AVIS URGENT DE SÉCURITÉ SUR LE TERRAIN

Microscopes chirurgicaux : ARveo 8, ARveo, M530 OHX, PROvido

Identificateur FSCA : CAPA-HER-MD-22-007

Remplacement du luxmètre à l'intérieur du M530 Optics Carrier

Figure 2 : Photodiodes à l'intérieur du M530 Optics Carrier utilisées en tant que luxmètre afin d'optimiser les limites « BrightCare Plus »

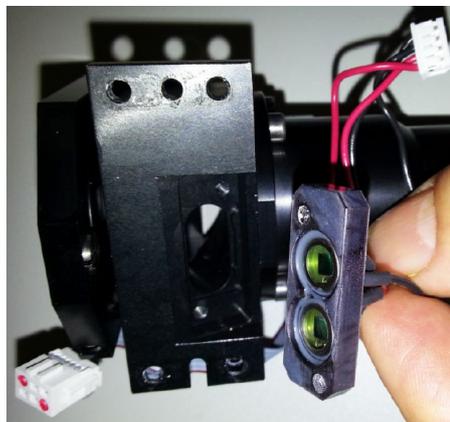
Au cours de tests internes, Leica Microsystems a pris connaissance d'un remplacement de composant sur les photodiodes à l'intérieur du M530 Optics Carrier (consultez la figure 1 et la figure 2). Les photodiodes sont utilisées en tant que luxmètres afin d'optimiser la limite « BrightCare Plus » (consultez la figure 3) qui est calculée sur la base des données d'intensité de l'éclairage en temps réel afin de compenser la diminution de l'intensité de l'éclairage au fur et à mesure du vieillissement des ampoules.

Le remplacement de composant de la photodiode entraînera un ajustement imprécis des limites d'éclairage par le logiciel du microscope chirurgical en cas d'utilisation de « BrightCare Plus » avec un luxmètre.

Par conséquent, « BrightCare Plus » avec un luxmètre ne fonctionnera pas selon les spécifications définies.

À titre de précaution, Leica Microsystems a choisi d'initier une action corrective de sécurité sur le terrain afin de remplacer la photodiode non conforme sur tous les microscopes opératoires chirurgicaux ARveo 8, ARveo, M530 OHX et PROvido fabriqués entre le 1^{er} juillet 2021 et le 8 juin 2022. La pièce de remplacement garantira que « BrightCare Plus » avec un luxmètre fonctionnera selon les spécifications.

Figure 3 : Description de la fonctionnalité BrightCare Plus

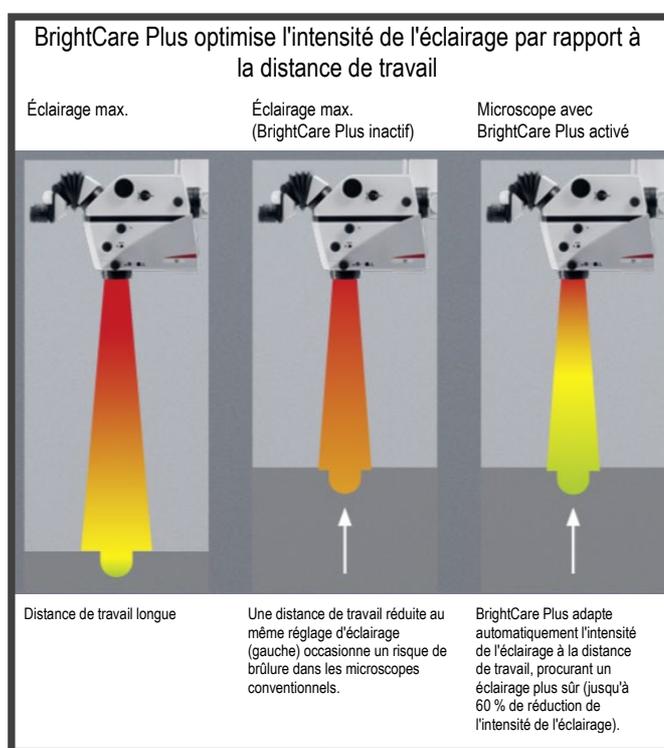
L'optique des microscopes opératoires chirurgicaux ARveo 8, ARveo, M530 OHX et PROvido présente une distance de travail variable comprise entre 225 et 600 mm.

Les systèmes sont conçus pour produire un éclairage suffisant même à une distance de travail longue de 600 mm.

Un éclairage trop vif combiné à une courte distance de travail peut entraîner un échauffement incontrôlé des tissus.

BrightCare Plus est une fonction contrôlée par un logiciel qui limite automatiquement la luminosité maximale en fonction de la distance de travail.
